**Ente Regulador do Consórcio Intermunicipal de Saneamento Básico do Espírito**

## **RELATÓRIO FOTOGRÁFICO**

001/2021

ASSUNTO: Relatório Técnico de Acompanhamento do Termo de Notificação  
N° 005/2019.

**Figura 15 –Entrada da ETA 1  
(01/06/2021 e 02/06/2021).**

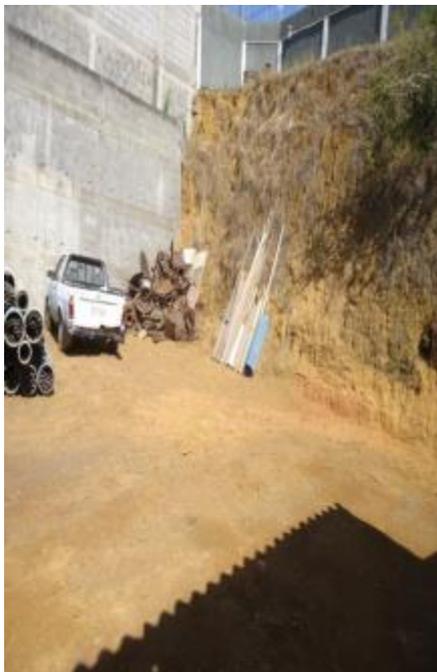
**NC 004 – No Acesso a ETA não há identificação, necessitando assim de adaptação do nome SAAE João Neiva;**

Deverá apresentar novo cronograma e prazo para execução da instalação da identificação do nome SAAE João Neiva;

**Figura 29 – Laje casa química necessita de reparos (01/06/2021 e 02/06/2021).**

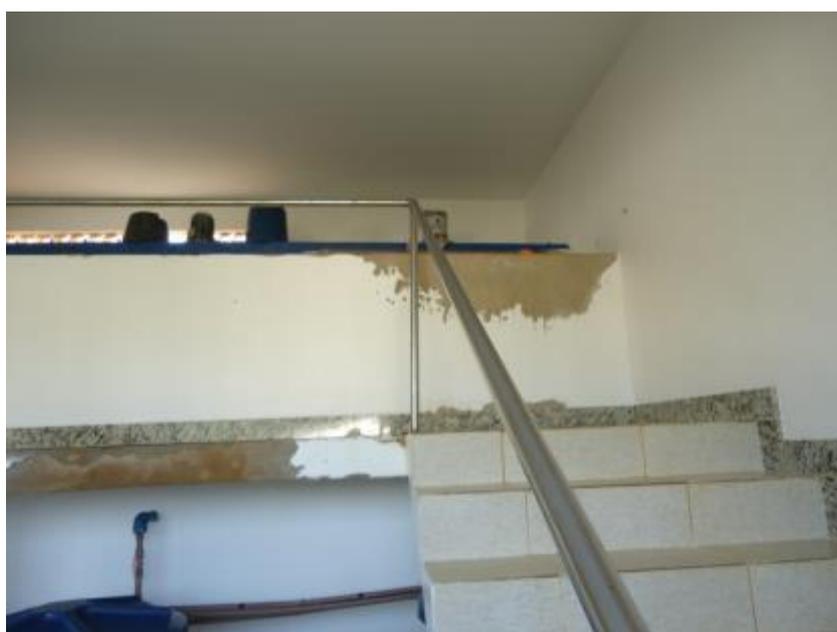
**NC 007 - Há necessidade também de manutenção de pintura da laje dos tanques;**

A equipe de Fiscalização não constatou melhoras na laje dos tanques como apresenta na figura 31. O SAAE de João Neiva deverá apresentar novo prazo para execução da reforma.

**Figura 48,49 e 50 – Filtros 1, 2 e 3 (01/06/2021 e 02/06/2021).**

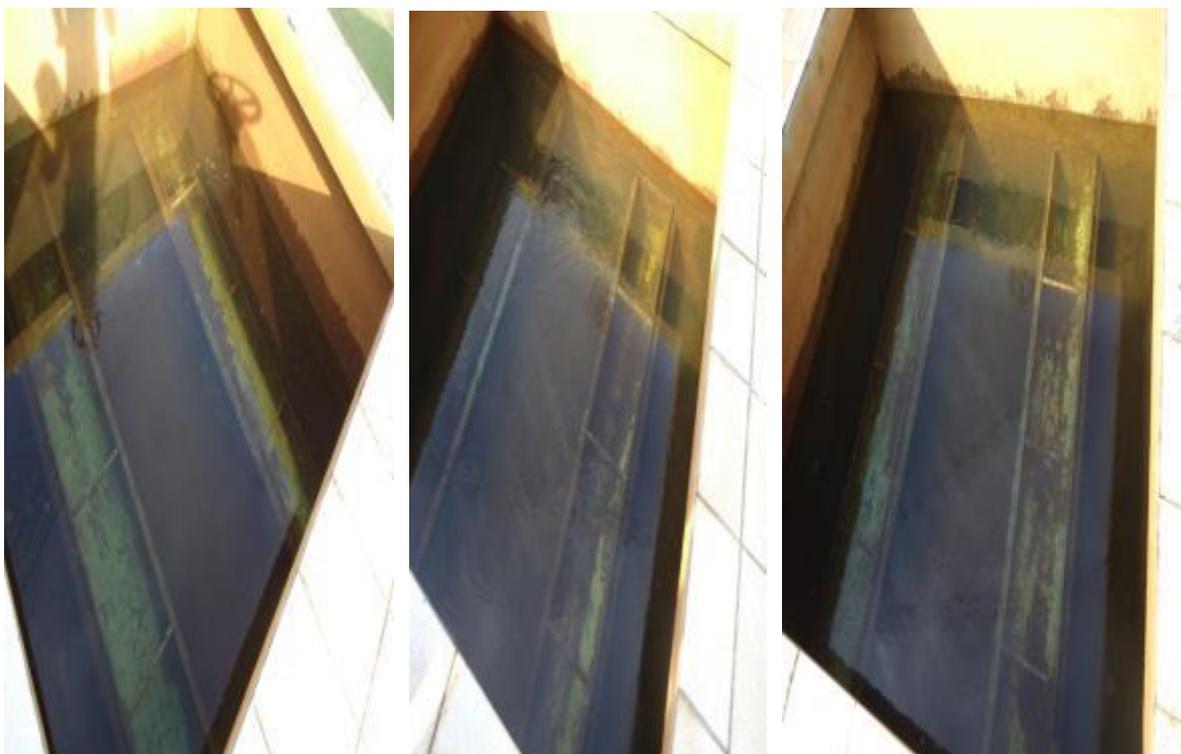
**NC 013 - Nos filtros há necessidade de manutenção de limpeza e de pintura;**

A equipe de fiscalização do ER-CISABES detectou que o SAAE de João Neiva realizou a manutenção de limpeza em toda a estrutura, após a fiscalização no dia 15/07/2019 e 16/07/2019. Solicitamos novo prazo para apresentação do cronograma de limpeza e para realização da manutenção de pintura.

**Figura 54 e 55 - Registro dos Filtros sem vazamentos (01/06/2021 e 02/06/2021).**

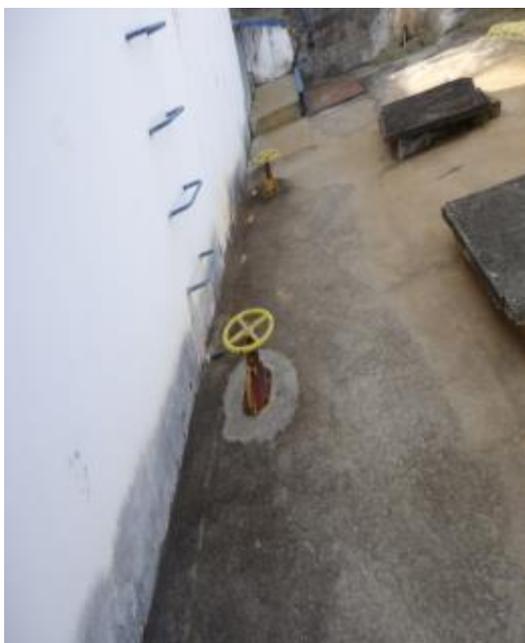
**NC 015 - Há pequeno vazamento no registro do filtro, necessitando de reparo;**

O SAAE de João Neiva realizou os reparos necessários no filtro e no momento da fiscalização não havia vazamento. NF 015, Solucionada.

**Figura 81 – Reservatório 2 (15/07/2019 e 16/07/2019).**

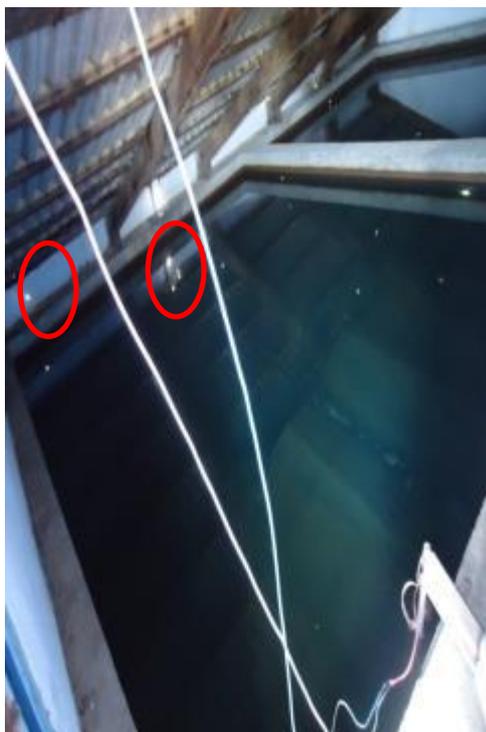
**NC 026 - Reservatório 2 (Cristal) a cobertura do reservatório há telhas quebradas e com vazamento, necessitando de substituição;**

O SAAE de João Neiva deverá apresentar novo cronograma e prazo de execução da não conformidade.

**Figura 94 - Painel de Controle 1.**  
(01/06/2021 e 02/06/2021).

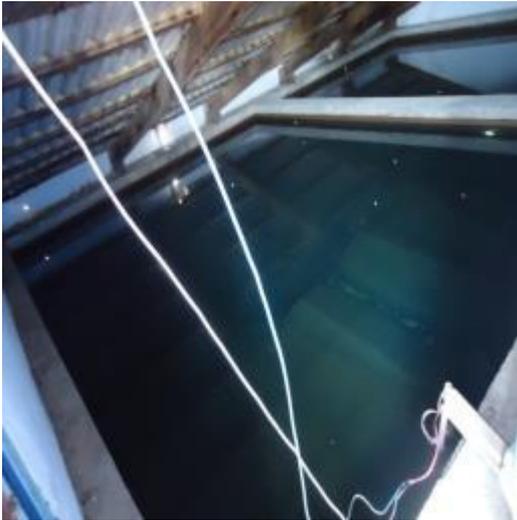
**NC 033- Não há sinalização de risco de choque elétrico no painel de controle;**

O SAAE de João Neiva deverá apresentar novo cronograma e prazo para execução da não conformidade.

**Figura 136 e 137– Reservatório da EEAT do Maraka (01/06/2021 e 02/06/2021).**

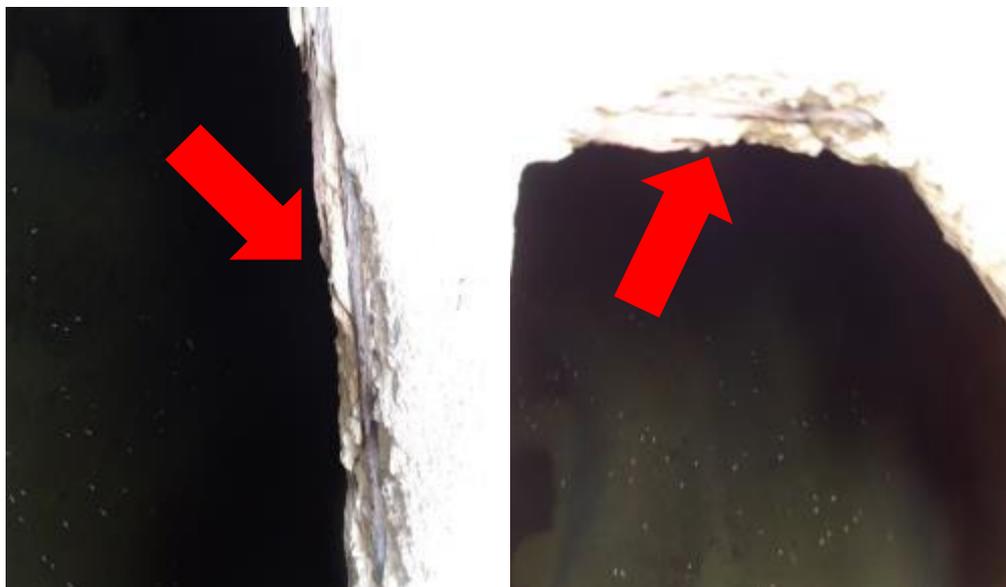
**NC 057 - No reservatório há ferragem exposta, necessitam de manutenção na estrutura do mesmo**

No dia 01/06/2021 e 02/06/2021 a constatação NC 055 estava da mesma forma do dia 15/07/2019 e 16/07/2019. O SAAE deverá apresentar novo prazo pra realização da reforma da estrutura do reservatório.

**Figura 181 - Agentes químicos exposto (01/06/2021 e 02/06/2021).**

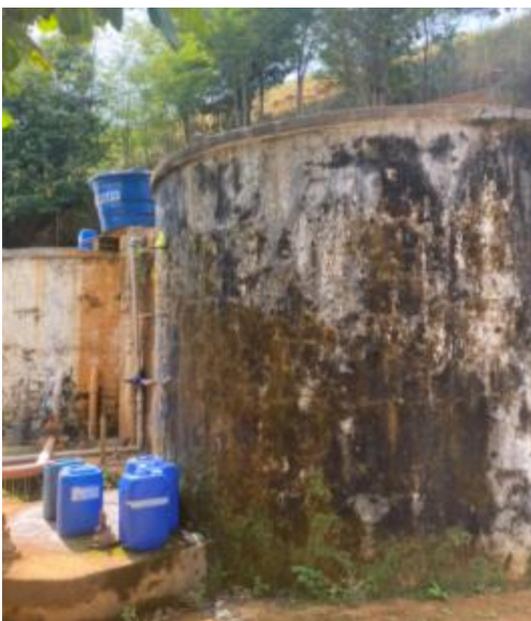
No dia 01/06/2021 e 02/06/2021 a constatação NC 090 estava da mesma forma do dia 15/07/2019 e 16/07/2019. O SAAE deverá apresentar novo prazo para a realização da não conformidade.

**Figura 208 – Reservatório 1 (01/06/2021 e 02/06/2021).**

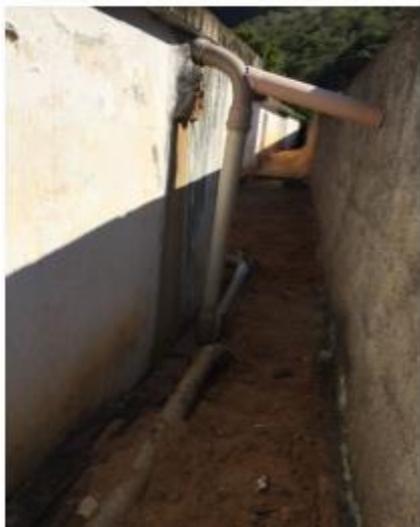
Há um convenio de reforma de toda a ETA de Cavalinho, o SAAE de João Neiva deverá apresentar novo cronograma e prazo para realização da não conformidade. Solicitamos ainda o numero do convênio.

**Figura 224 – Fossa Filtro Acioli (01/06/2021 e 02/06/2021).**

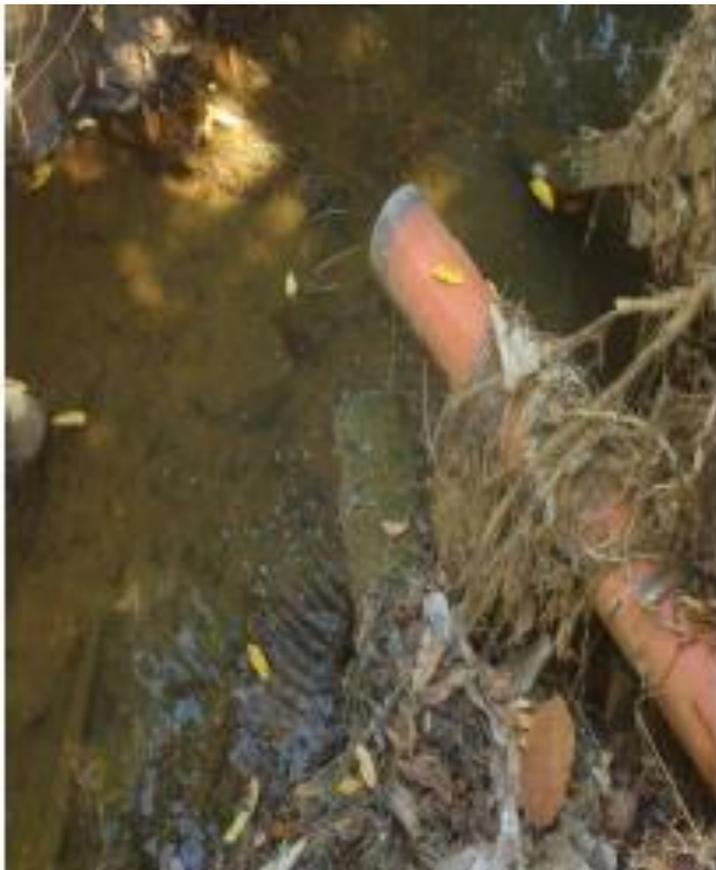
No dia 01/06/2021 e 02/06/2021 a constatação NC 099 estava da mesma forma do dia 15/07/2019 e 16/07/2019. O SAAE deverá apresentar novo prazo para a realização da identificação.

**Figura 275 e 276 – Escritórios de Atendimento SAAE João Neiva (01/06/2021 e 02/06/2021).**

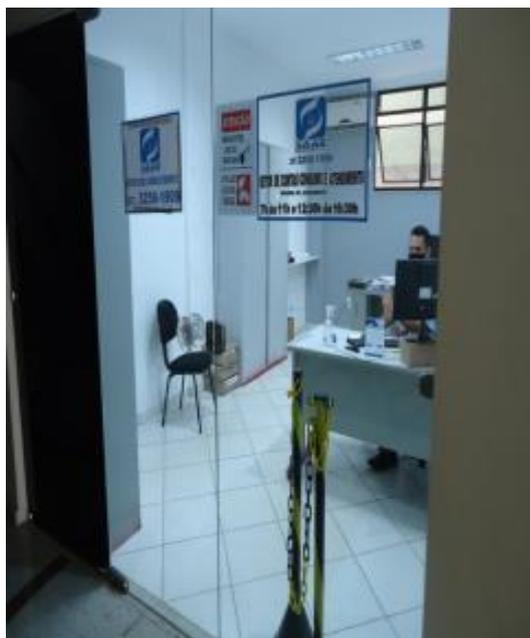
No dia da Fiscalização 01/06/2021 e 02/06/2021 estava da mesma forma que no dia 15/07/2019 e 16/07/2019. O SAAE será penalizado com Advertência por não ter solucionado a não conformidade 146. A equipe técnica de regulação constatou que o SAAE realizou mudança de ponto comercial da sede do SAAE e mesmo assim não atendeu a não conformidade NC 146.

**Figura 277, 278,279 e 280- Instalações do Escritório (15/07/2019 e 16/07/2019).**

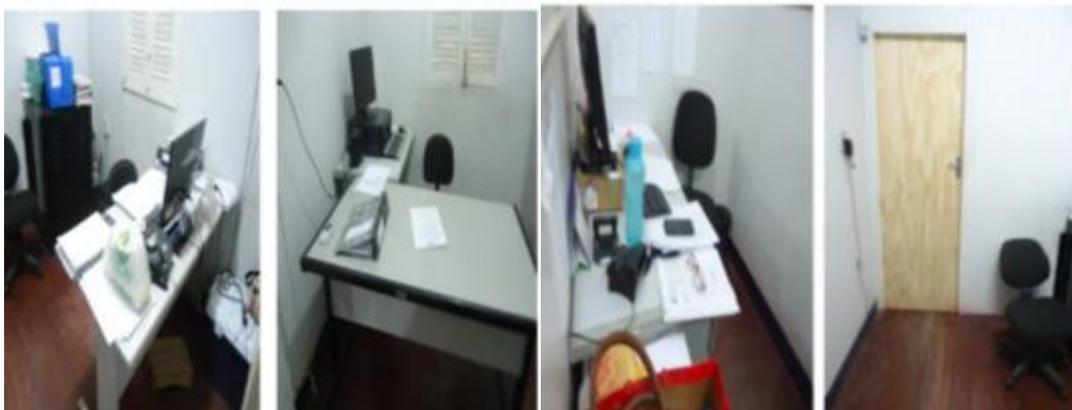
**NC 147 - O estado das instalações, aspectos estéticos, e funcionais (layout, pintura, etc.), conforto térmico, informatização está necessitando de manutenção e reforma de toda a estrutura;**

**Figura 281 e 282- Instalações do Escritório (01/06/2021 e 02/06/2021).**

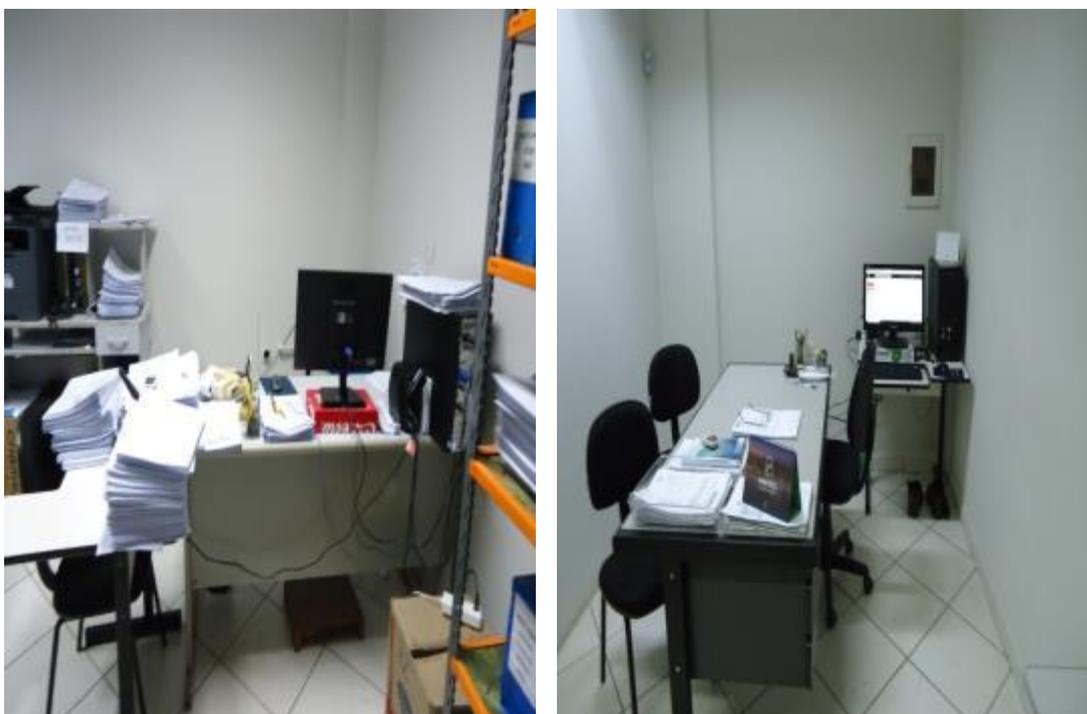
O SAAE de João Neiva realizou a mudança da sede, para outro local que atende a NF 147. Porém, o local não possui acessibilidade para pessoas com deficiência, possui banheiros compartilhados com outros comercio. Sendo assim, a equipe do ER-CISABES solicita novo cronograma para atendimento da NF 147 .

**Figura 284– Cozinha do escritório (01/06/2021 e 02/06/2021).**

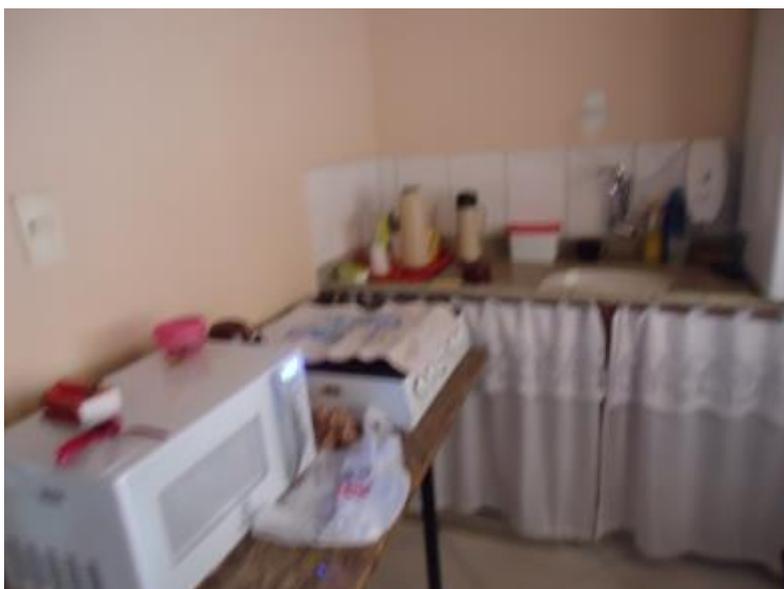
**NC 148 - Há disponibilização de água e Banheiros somente para funcionários, falta à disponibilidade do mesmo para os usuários;**

No dia da Fiscalização 01/06/2021 e 02/06/2021 estava da mesma forma que no dia 15/07/2019 e 16/07/2019. O SAAE será penalizado com Advertência por não ter solucionado a não conformidade 148. A equipe técnica de regulação constatou que o SAAE realizou mudança de ponto comercial de atendimento da sede do SAAE e mesmo assim não atendeu a não conformidade NC 148.

**Figura 285 – Quadro de Aviso para funcionários (15/07/2019 e 16/07/2019).**

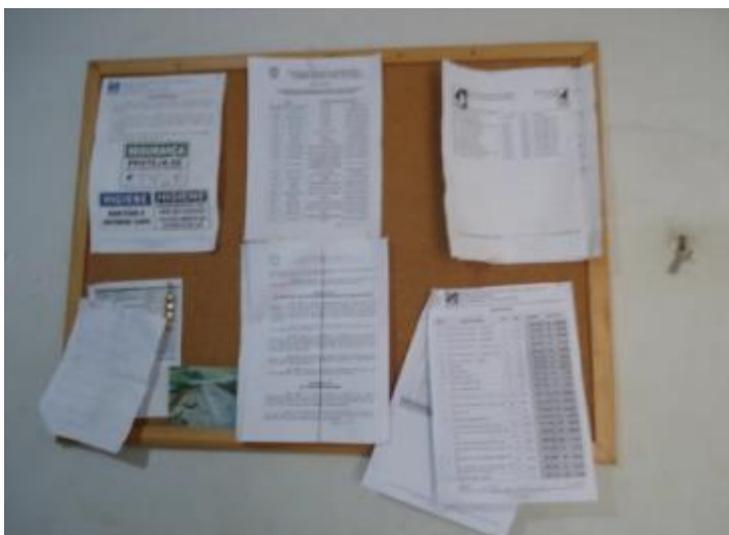
**NC 150 - Não há disponíveis para consulta a tabela de preços, tarifas e serviços do SAAE de João Neiva;**

A equipe de fiscalização do ER-CISABES visitou o local no dia 01/06/2021 e 02/06/2021 e constatou a disponibilidade da tabela de preços no mural. NF 150 como Solucionada.
